LAVORI DI REALIZZAZIONE INNESTO S.P. n.
204 LUNGOTENNA e S.P. n. 239 ex S.S. 210
FERMANA - FALERIENSE
collegamento strada del Ferro

STUDIO SUGLI ASPETTI AMBIENTALI E PAESAGGISTICI

INTEGRAZIONE E CHIARIMENTI ALLA CDS DEL 6.5.2013

RELAZIONE TECNICA INTEGRATIVA

**DOCUMENTO N. 4 – elaborati grafici attraversamenti faunistici:
tombino n. 2 e n.3**

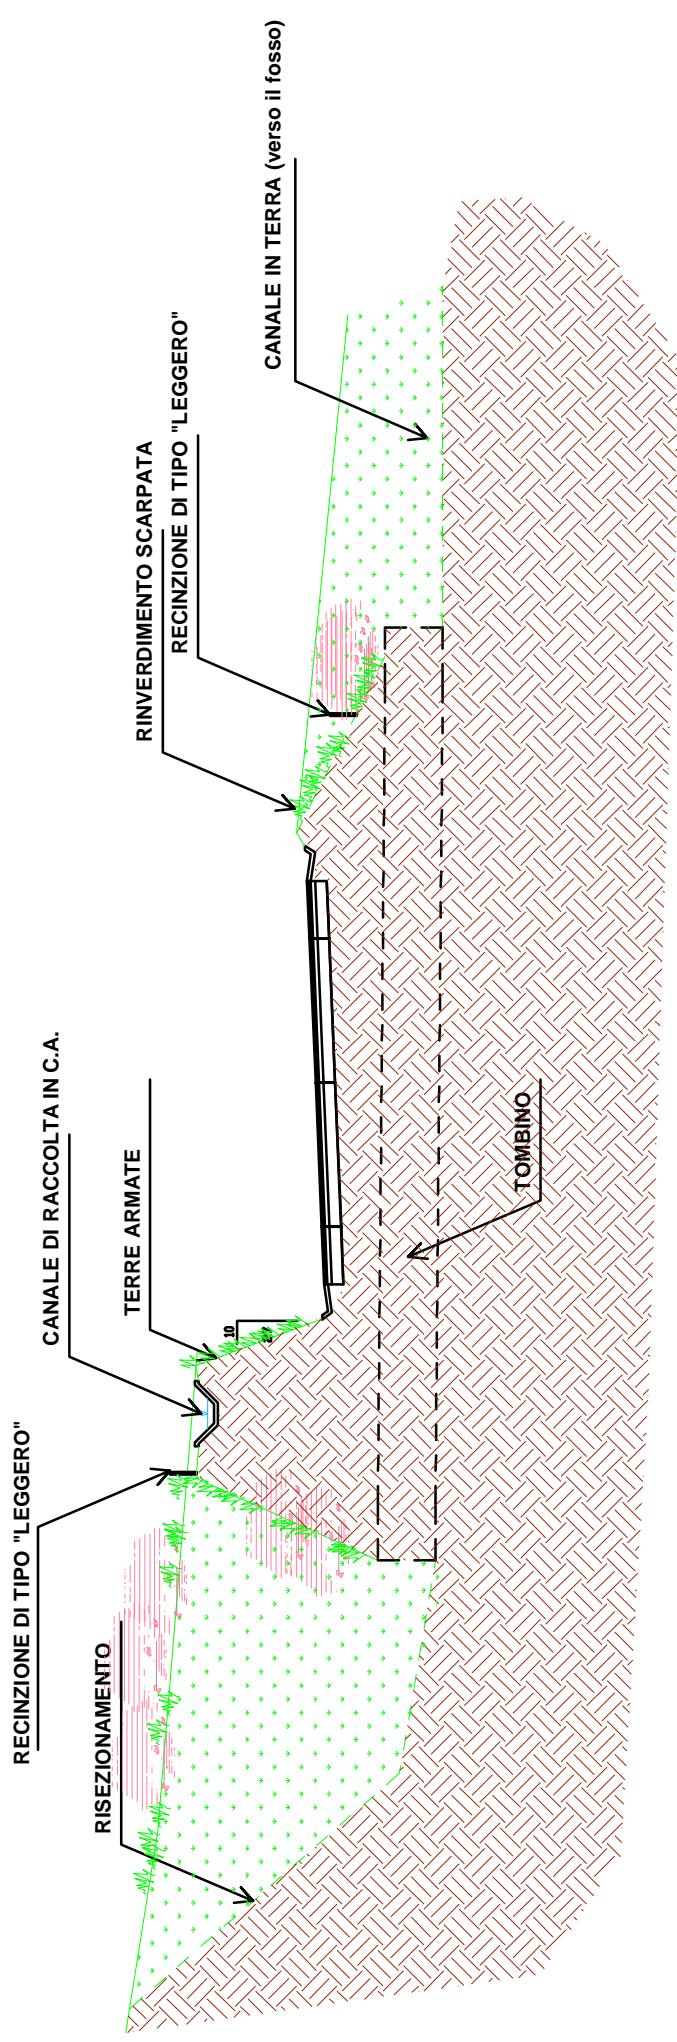
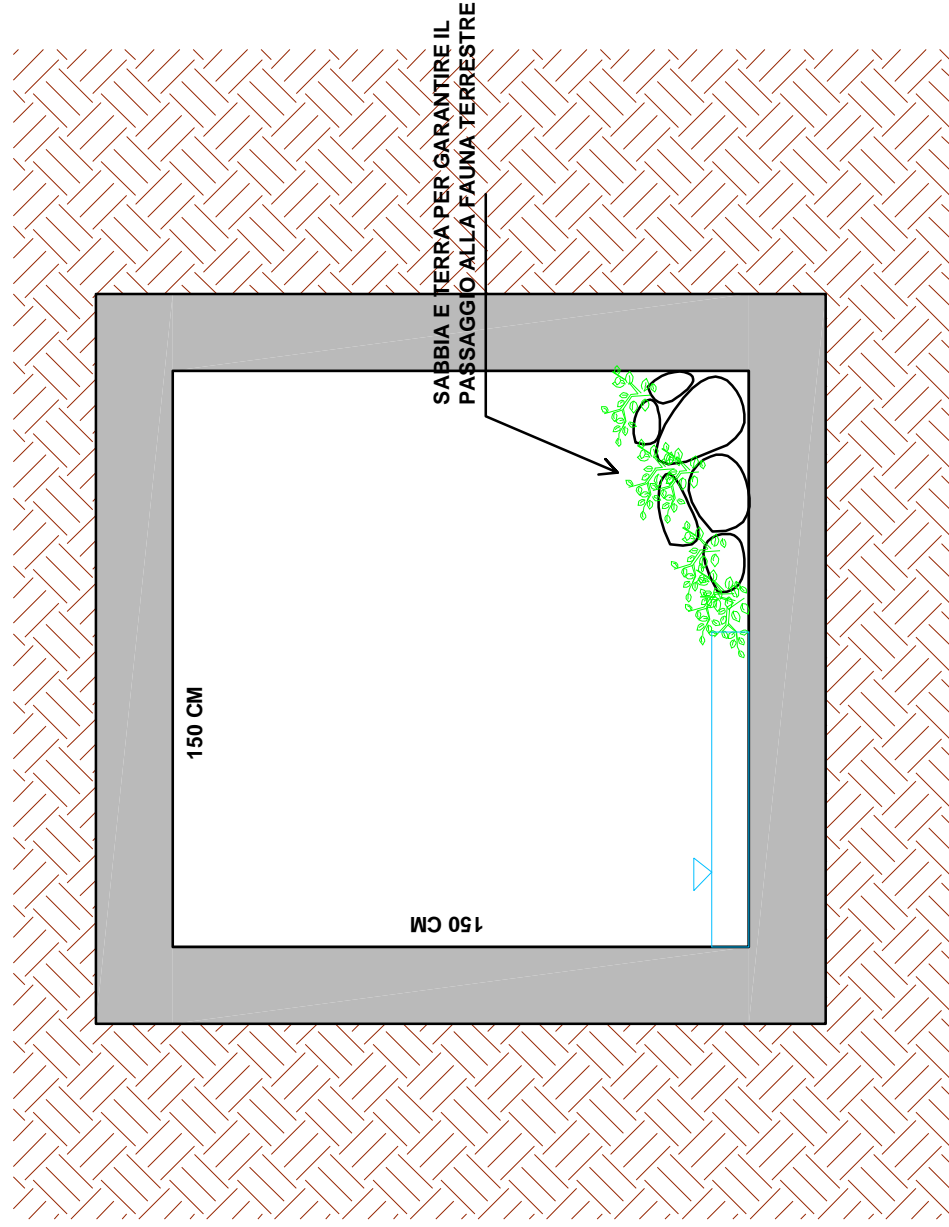
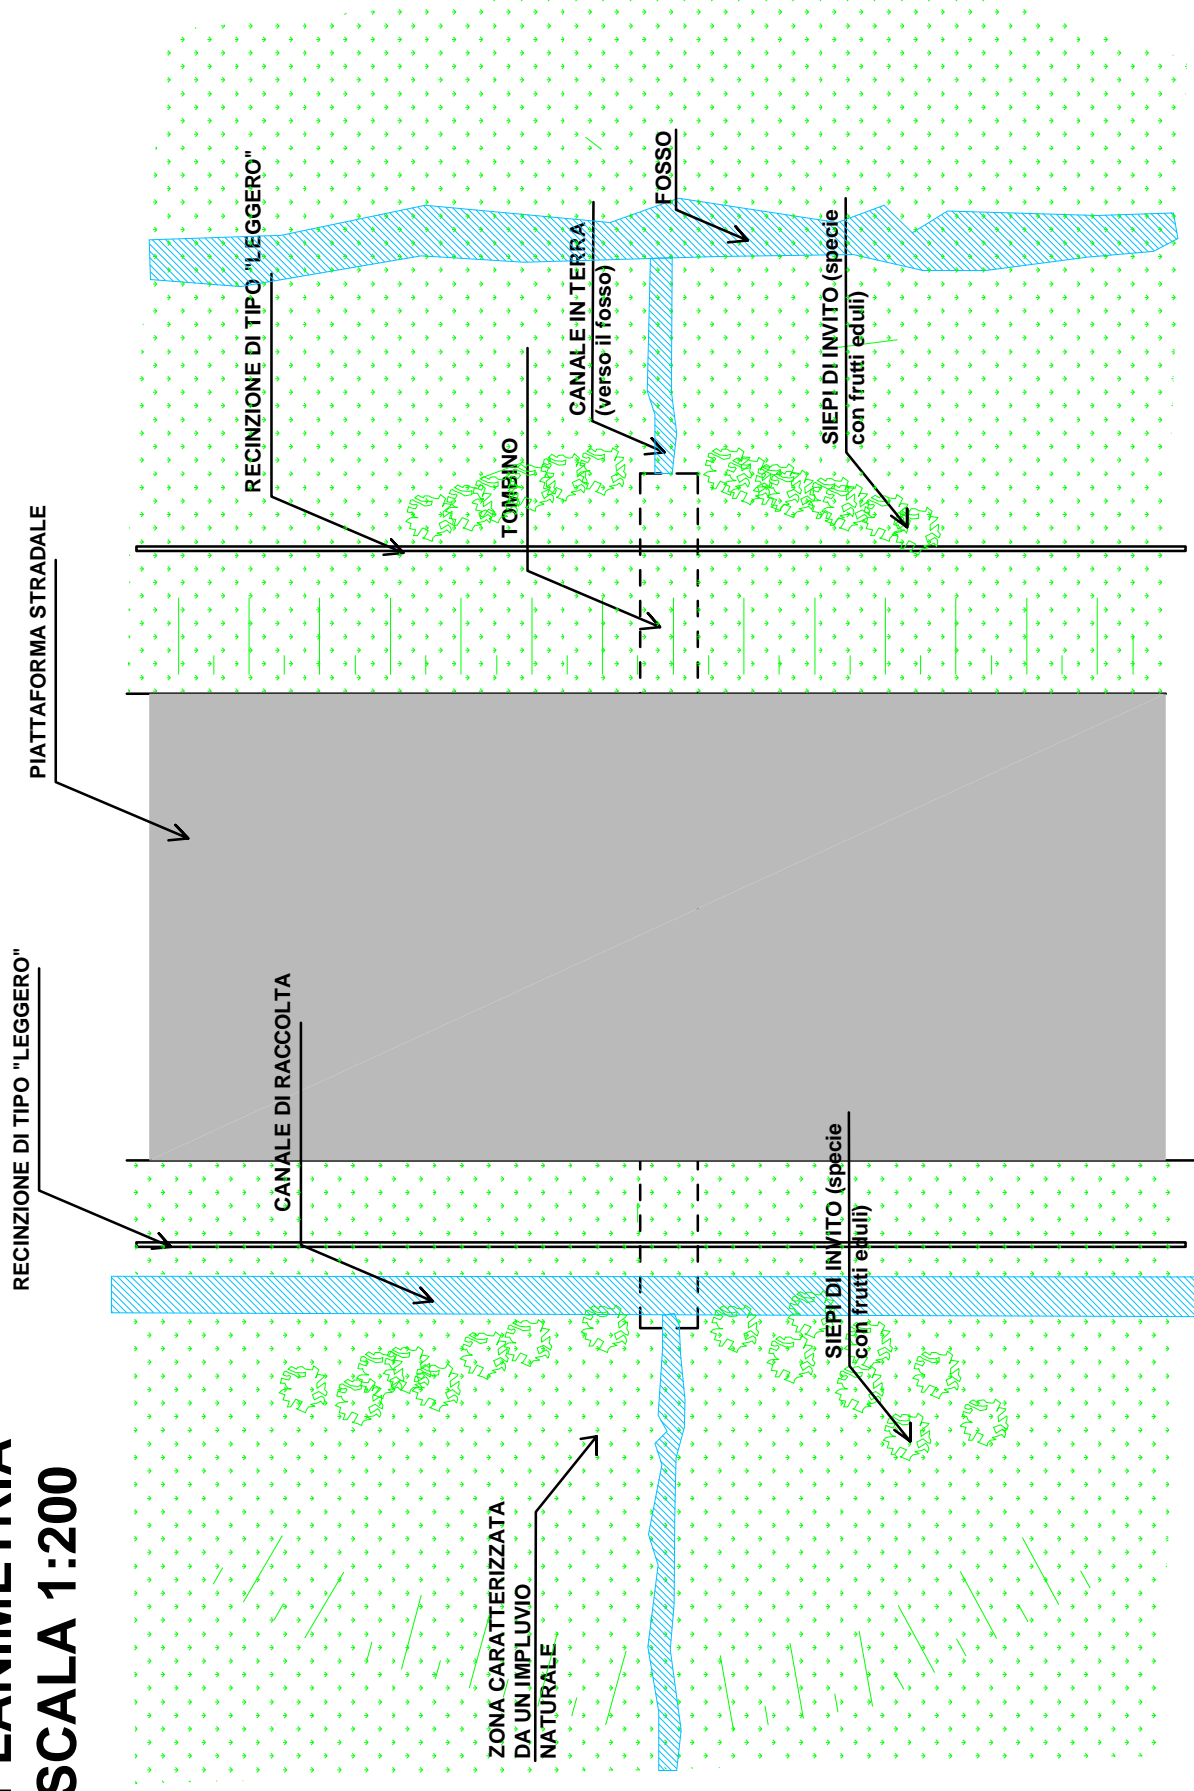
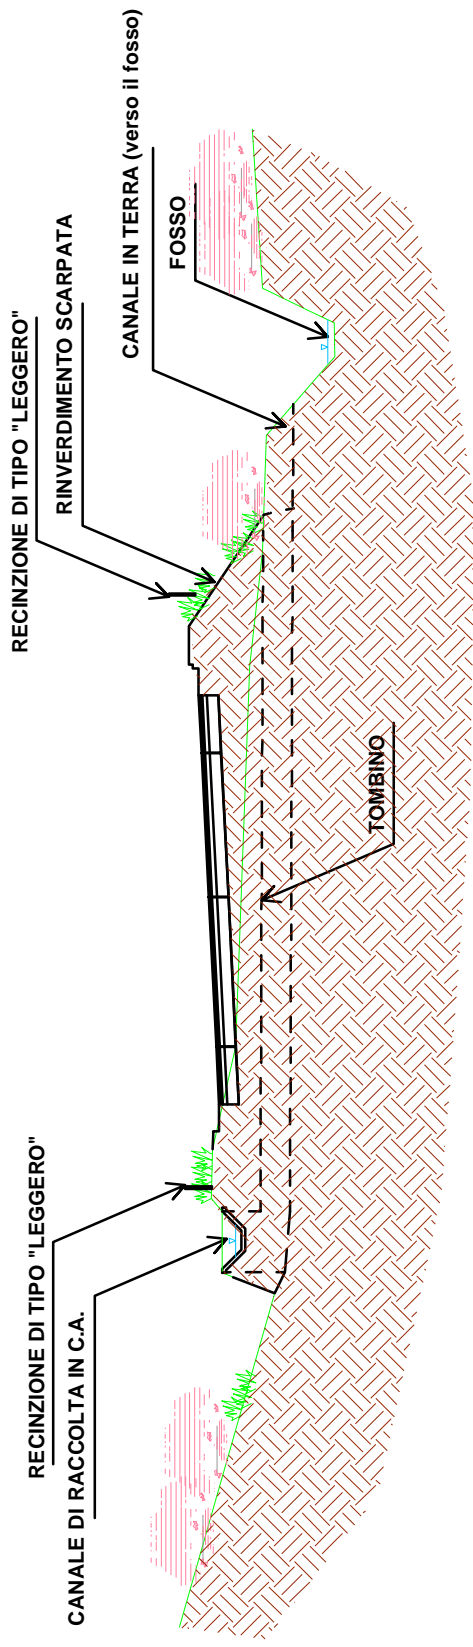
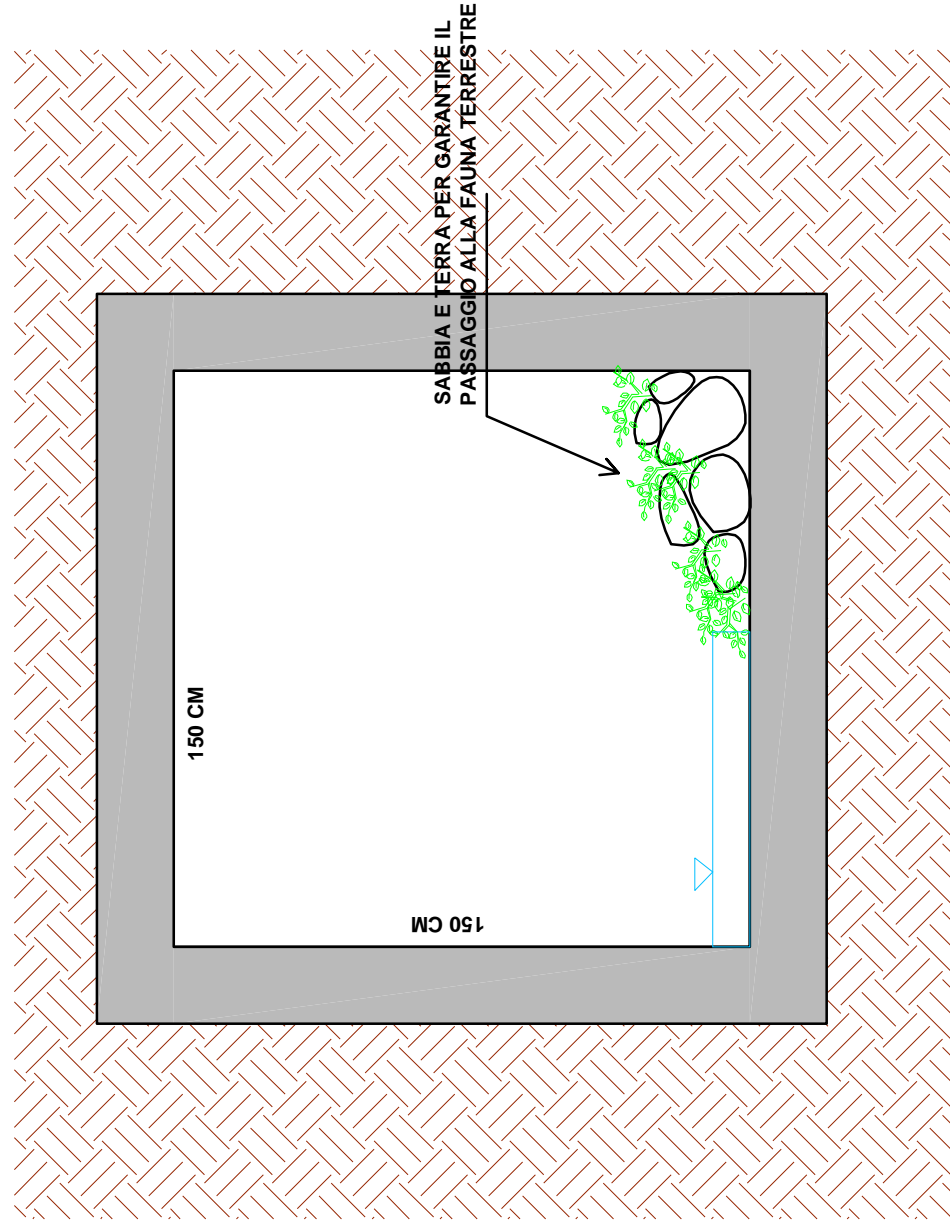
Per quanto riguarda la salvaguardia della fauna, in accoglimento alle richieste emerse nella CdS si propone la realizzazione di alcuni manufatti volti a garantire il passaggio faunistico. Essi saranno caratterizzati da diverse tipologie costruttive e saranno destinati rispettivamente agli animali di piccola/media taglia e agli animali di media/grossa taglia. Essi saranno ubicati come indicato nell'elaborato *Tav. D11bis – planimetria regimazione delle acque e opere di mitigazione* e realizzati come previsto nel precedente *paragrafo 8*.

I tombini/attraversamenti stradali previsti da progetto (vd. *Tav. D11bis - Planimetria regimazione acque e opere di mitigazione*) avranno una duplice funzione: di drenaggio dell'acqua superficiale e di passaggio della fauna; per questo motivo, su tali manufatti sono state adottate alcune accortezze progettuali e costruttive, in ossequio alle odierne tecniche di integrazione e compensazione ambientale. In particolare verranno inseriti due passaggi laterali asciutti in modo da permettere alla fauna terrestre di percorrere le sponde senza dover entrare pericolosamente in acqua. I passaggi vanno inseriti al di sopra del livello massimo raggiunto dall'acqua. (vd. particolare costruttivo *tombino n. 3*)
